關注及促請改善宋皇臺道譚公道臨時行人過路處

港鐵公司及路政署回覆如下：

額外的臨時交通標誌

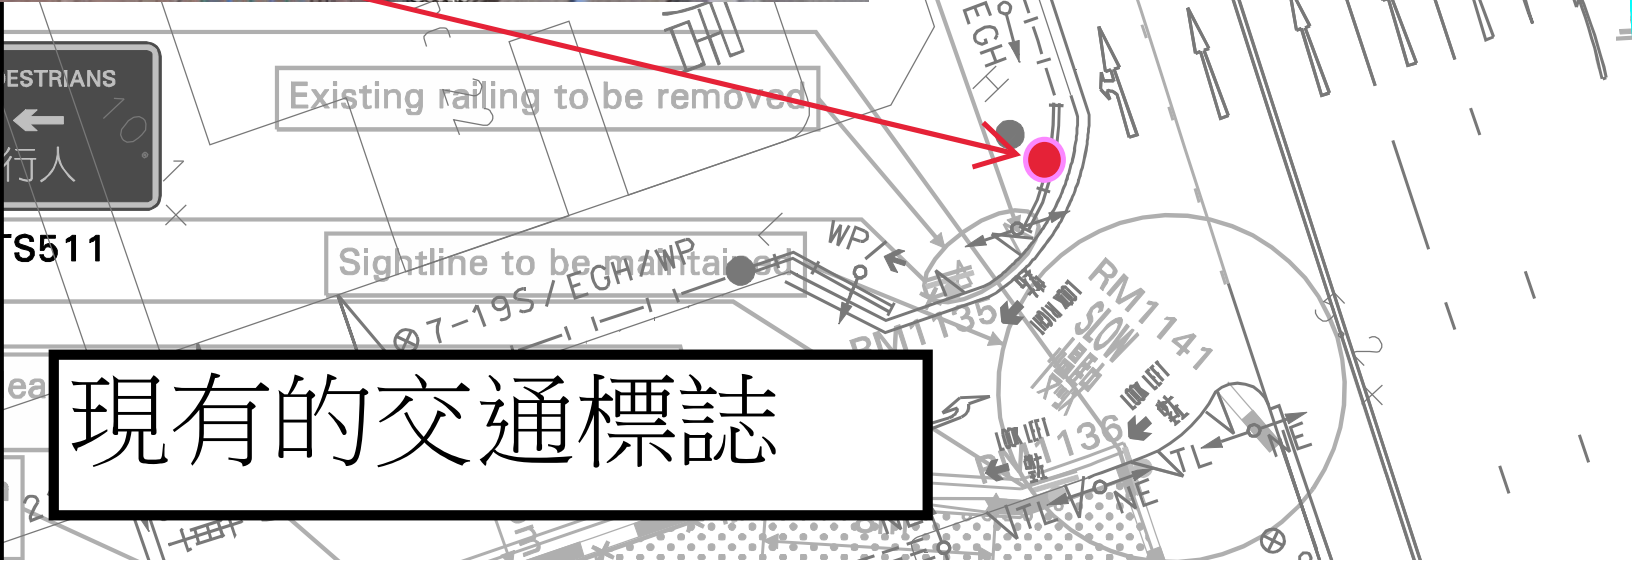
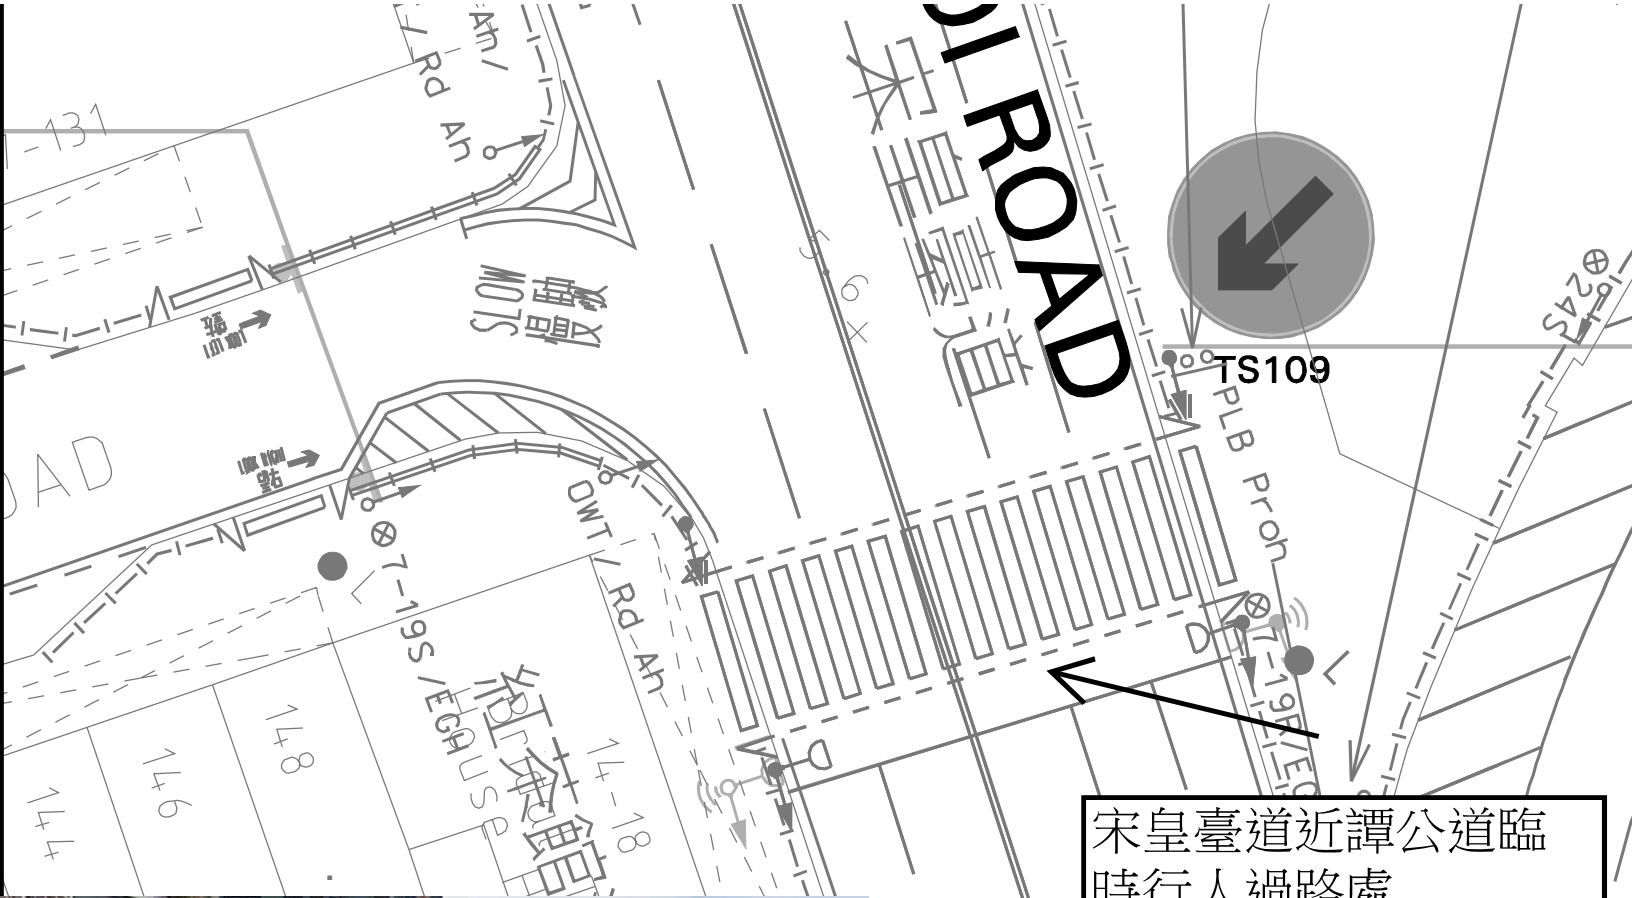
經檢視後，現時於宋皇臺道近譚公道的行人過路處，兩旁均設有主要交通燈、輔助交通燈及行人過路燈，為駕駛者及行人提供合適的交通指示。就有關放置標示提醒駕駛者前方設有交通燈號及過路處的建議，小組成員於數月前曾經在小組會議中提出有關事項，而承建商亦於 2024 年 9 月 13 日在臨時地面行人過路處前（即傲雲峰對開的宋皇臺道東行線，見附圖）放置額外的臨時交通標誌，加強道路使用者對臨時行人過路處的關注。

1550mm
925mm
Please comply with
Traffic Light Signals
請遵守
交通燈號指示
X height = 75
